電気通信設備工事における設計変更に関する 参考資料

平成30年12月

国土交通省 中国地方整備局
企画部 情報通信技術課

添付図：昇降用足場組立図

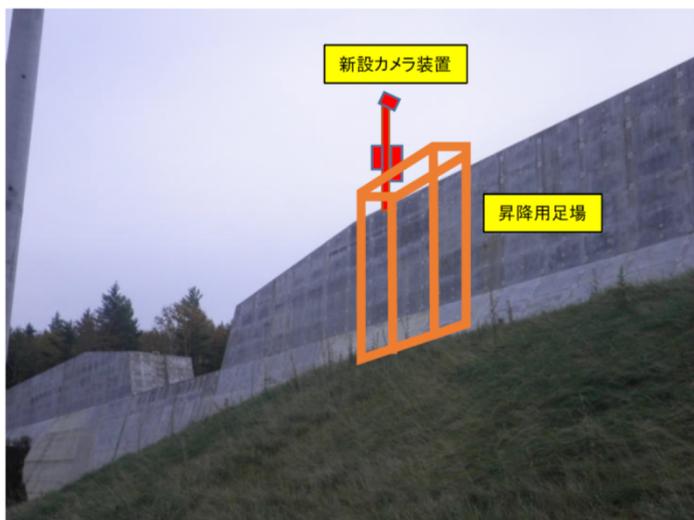
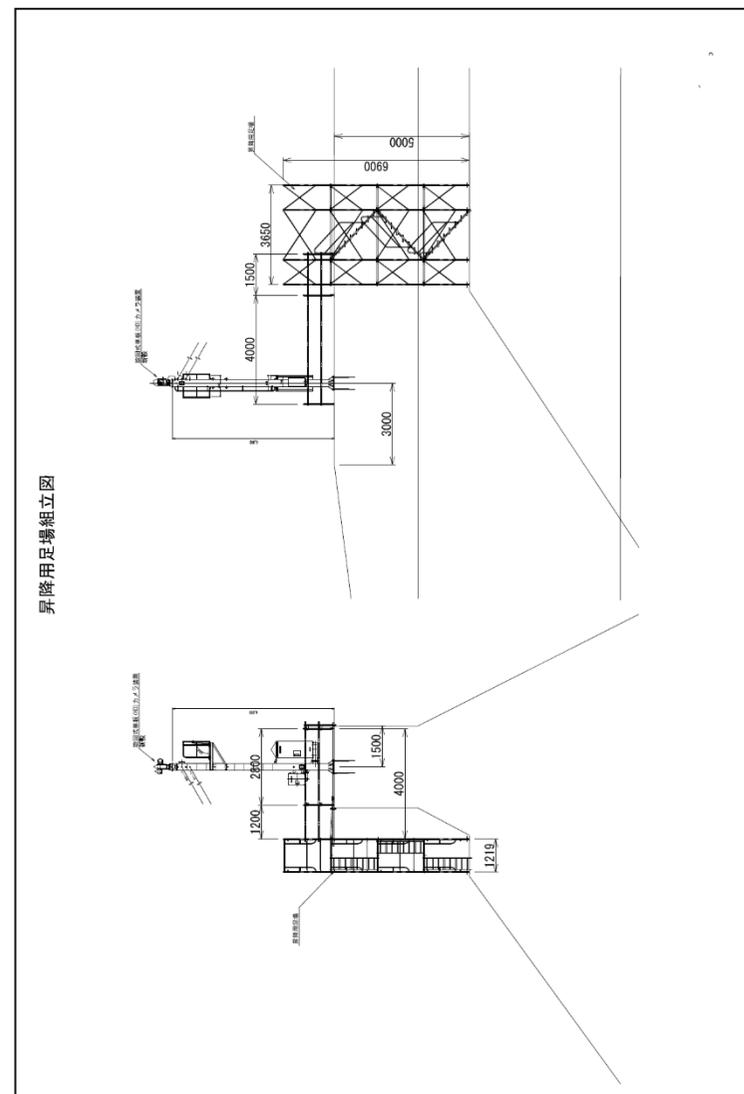
- ・砂防用CCTVカメラの新設における仮設足場の追加設置

- ・砂防堰堤天端へのCCTVカメラ新設にあたり、安全に施工するための作業スペースが不足している事が判明した。
- ・このため、受注者から作業員の昇降用仮設足場の設置について協議を行った。

- ・設計図書の施工条件は、足場となる仮設材を必要とする内容になっていないため、仮設に要する費用についても計上していなかった。
- ・機器の搬入、施工方法及び現場条件等を基に足場の必要性を協議し、その必要性が了解された。
- ・協議結果、合意された内容で設計変更を行った。

- ・仮設足場の図面作成に関する経費も設計変更の対象として含むものとした。

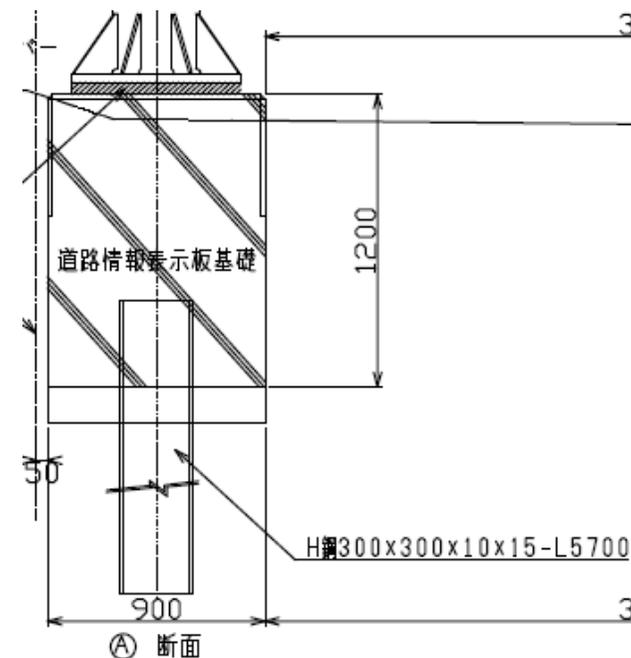
- ・道路情報表示装置新設における基礎形状の変更

- ・標準の土質(N値10程度)で設計された情報板の基礎施工について、周辺の別途工事の土質調査結果より、標準土質である可能性は低いことが判明した。
- ・受注者から地質調査(スウェーデン式サウンディング試験)の追加について協議を行った。
- ・さらに地質調査の結果から直接基礎からH鋼杭基礎への施工の変更協議を行った。

- ・発注者は、標準の土質における直接基礎で発注した。
- ・協議により周辺の別途工事の地質結果により地質調査(スウェーデン式サウンディング試験)の追加について了解を得た。
- ・また、地質調査結果によるH鋼杭基礎への施工の変更についても了解を得た。
- ・合意を得た追加調査及び杭基礎への変更について設計変更を行った。
